Keuringsverslag van een elektrische laagspanning- en zeer lage spanningsinstallatie

NIET CONFORM

Straatnaam Azaleastraat
Huisnummer 24
Busnummer
Postcode 9040
Gemeente Sint-Amandsberg
Land België

Controlebezoek van een oude huishoudelijke elektrische installatie van een wooneenheid bij verkoop op vraag van de verkoper volgens (KB 08/09/2019) - AREI Boek 1- 8.4.2. en 8.2.1. en 4.2.4.3.

Afbeelding schakel- en verdeelbord:

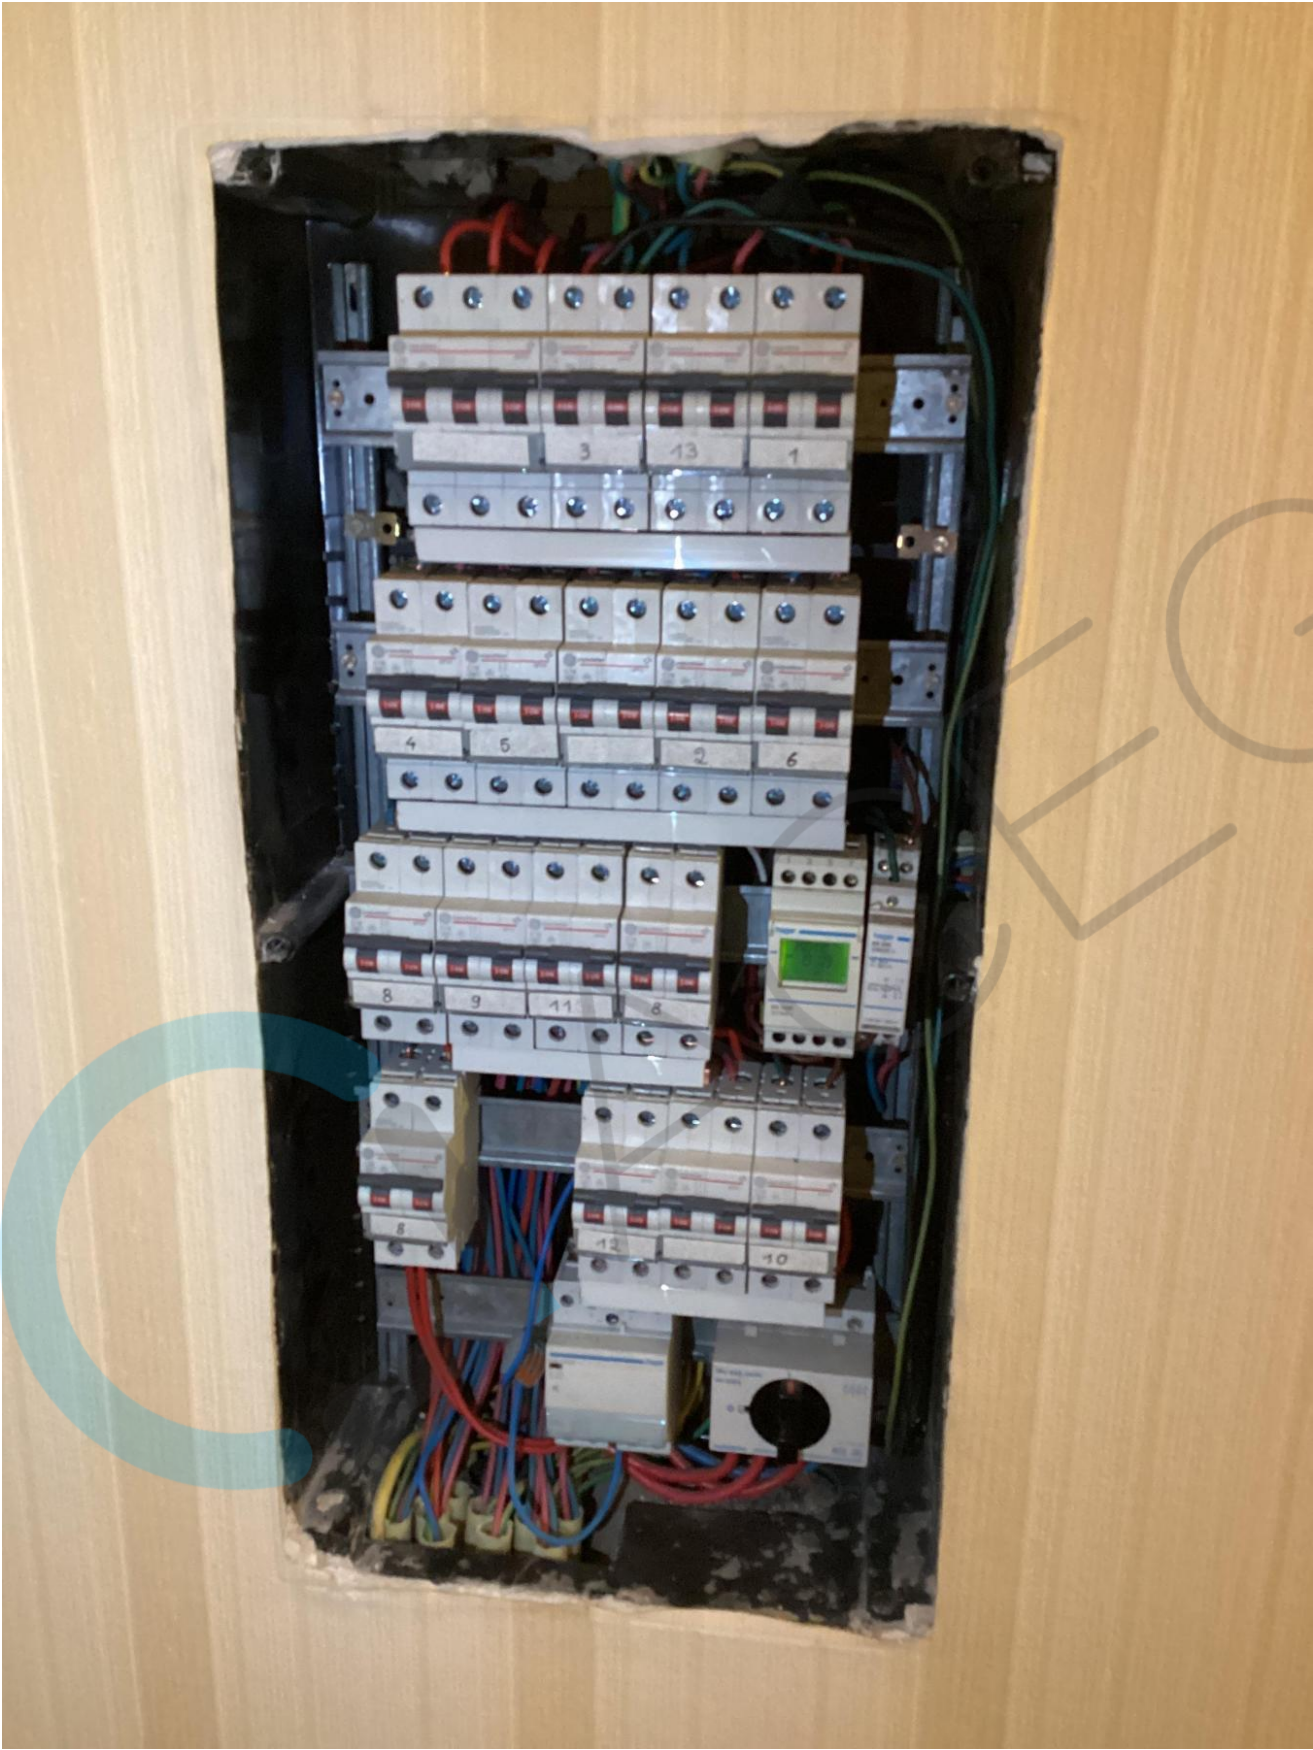
- I1.03 Situatieschema van de installatie is niet aanwezig. (Boek 1 Afdeling 2.12 - 2.13 en 3.1.2)
- I2.03 De continuïteit van equipotentiaalverbindingen en/of beschermingsgeleiders zijn niet gewaarborgd. (Boek 1 Onderafdeling 5.3.5.3.G. en 5.4.3.5)

- I4.08 De beschermingsgeleiders zijn niet verdeeld over de ganse installatie. (Boek 1 Onderafdeling 5.3.5.3.G. en 5.4.3.1.)
- I5.01 De aanduiding van de stroomkringen en/of apparatuur, aansluitklemmen, enz dient aangebracht of vervolledigd te worden. (Boek 1 Onderafdeling 3.1.3.1. en 3.1.3.3.A. en 5.1.6.1)

- I5.06 De deur en/of afschermplaat van het schakelbord dient (terug)geplaatst te worden. Aanraking van onder spanning staande delen mogelijk. (Boek 1 Afdeling 5.1.4. en 5.3.5.1.A. en 4.2.2.3.)

- I5.10 De genaakbare, naakte onder spanning staande delen zijn onvoldoende afgeschermd. (Boek 1 Afdeling 5.1.4. en 4.2.2.3.)
- I5.14 De nominale spanning dient duidelijk vermeld te worden op een oordeelkundig gekozen plaats. (Boek 1 Onderafdeling 3.1.3.3.)

- I6.02 Een algemene differentieelstroombeschermingsinrichting met een nominale stroom (In) van minstens 40A en een gevoeligheid van maximum 300mA is niet geplaatst. (Boek 1 Onderafdeling 4.2.4.3. en 5.3.5.3.a.)

- I6.04 Een differentieelstroombeschermingsinrichting met een gevoeligheid van 30mA is te plaatsen voor installaties van badkamer, wasmachine, vaatwas, droogkast en/of gelijkaardige toestellen. Deze dient ondergeschikt te zijn aan de hoofddifferentieelstroombeschermingsinrichting (Boek 1 Onderafdeling 7.1.4.3. en 4.2.4.3.)

- I6.09 Er is geen bescherming door een differentieelstroombeschermingsinrichting met een gevoeligheid van max. 30mA voorzien voor contactdozen zonder aardpen. (boek 1 afdeling 8.2.1 punt 6)

- I9.04 De verbindingen dienen verwezenlijkt te worden in borden, verbindings- of aftakdozen, aan de klemmen van schakelaars, contactdozen of verlichtingsarmaturen. (Boek 1 Onderafdeling 5.2.6.1.)
